Avis délibéré
de la Mission régionale d'autorité environnementale
Provence-Alpes-Côte d'Azur

**sur le projet de renouvellement et d'extension d'une installation
de stockage de déchets inertes (ISDI) au lieu-dit "Jean-Louis" à
Belcodène (13)**

**N° MRAe
015058/GUNENV**

Figure 3: plan de masse du projet. Source : étude d'impact.

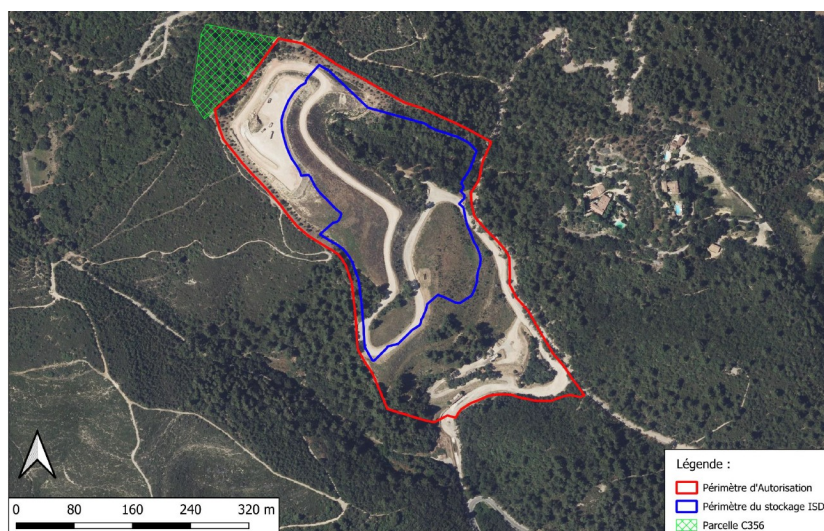
L'étude d'impact ne quantifie pas les flux entrants prévisionnels : tonnage annuel de déchets inertes et déchets inertes « *aux seuils augmentés* », de déchets non dangereux non inertes ainsi que de terres faiblement polluées, ni les flux sortants : tonnage annuel de granulats recyclés, de déchets non dangereux non inertes ainsi que de terres faiblement polluées criblés. Le dossier n'indique pas la destination des matériaux valorisés.

La MRAe recommande de quantifier les flux entrants et sortants au sein de l'ISDI, d'indiquer la destination des matériaux valorisés.

Concernant la remise en état du site, l'étude d'impact indique d'une part que, pour assurer l'intégration paysagère du projet, il est prévu de : « *traiter la partie sommitale en prairie ouverte (option 100 % renaturation)*³ » et d'autre part que « *la restitution d'une plateforme en partie sommitale permettra deux options : soit une prairie, soit l'implantation d'une centrale photovoltaïque au sol qui devra faire l'option de ses propres demandes administratives*⁴ ».

Il convient de préciser la nature des aménagements retenus pour la partie sommitale. La MRAe souligne que, si l'option de l'installation de panneaux photovoltaïques est retenue, toutes les composantes du parc (y compris le raccordement au réseau électrique et la mise en œuvre des obligations légales de débroussaillage) doivent être intégrées au périmètre de projet au sens du Code de l'environnement⁵.

La MRAe recommande d'intégrer au périmètre de projet l'installation d'un parc photovoltaïque, si cette option est envisagée, et de compléter en conséquence l'analyse des incidences du projet et les mesures ERC (éviter-réduire-compenser).

Selon la MRAe, l'aménagement en phase terminale sous forme de plateau n'assure pas une bonne intégration du projet dans son environnement. Une atténuation des arêtes en crête de talus, un modelé doux du plateau sommital en référence à la topographie environnante seraient plus appropriés.

La MRAe recommande de revoir les modelés de terrain et leurs finitions pour une meilleure intégration du projet dans le relief environnant.
